Saksframlegg

Saksnr.	Utval	Møtedato
083/24	Formannskapet	16.05.2024

Uttale frå Sunnfjord kommune - konsesjon Selselva kraft AS

Figur 6 Prinsippskisse dam

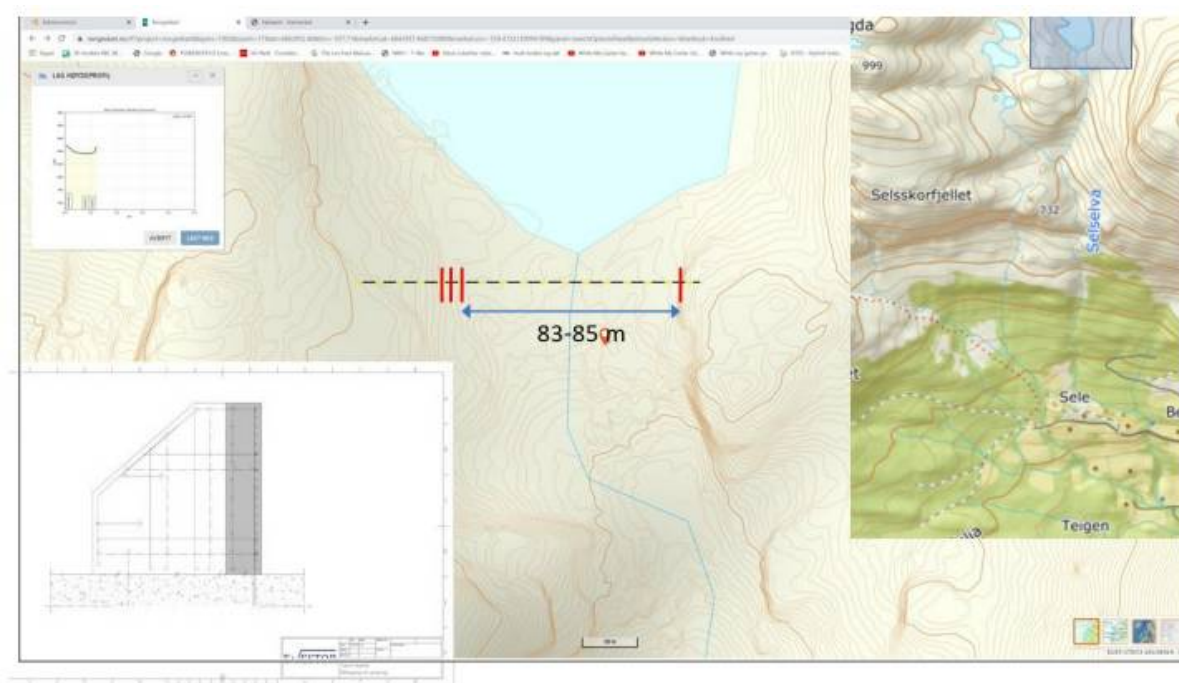
Kort oppsumert så handlar ei vidare utbygging om å utnytte flaumtap. Ei utbygging av søkt løysing vil kunne auke produksjonen i kraftverket frå årleg middelproduksjon 18,7 GWh til kring 22 GWh. Ei endring på kring 3 GWh. For å få til dette (søkt løysing) må det etablerast ein reguleringsdam på 80-85 meter i høgfjellet ved utlaupet på Selsvatnet. Selselva, vil frå utlaupet i Selsvatnet og ned til dagens kraftstasjon få endra vassføring.

- Dam vil bli etablert i eit sårbart høgfjellsområde med store lokale, regionale og nasjonale brukarinteresser. Den vil bli synleg frå rute til Kvamshesten og frå andre stadar i fjellområdet
- Omdømme/og populæritet knytt til friluftsliv/reiseliv kan bli negativt påverka.
- Ut over tiltak som tillrettelegg for friluftsliv er fjellområdet urørt og utan tekniske inngrep
- Selsvatnet ligg sentralt i Sunnfjord kommune sin del av fjellområdet som er inkludert i Fjordkysten Regional og Geopark. Området har store geologiske verdier. Det er søkt om Unesco status på parken
- Øvre delar av Selselva er eit godt synleg landskapselement, elva oppstrøms inntak er urørt
- Det er risiko for at arten Kystflope kan misse leveområde. Reduksjon av vassføring og tap av flaumar vil ha innverknad på arten sine leveområde
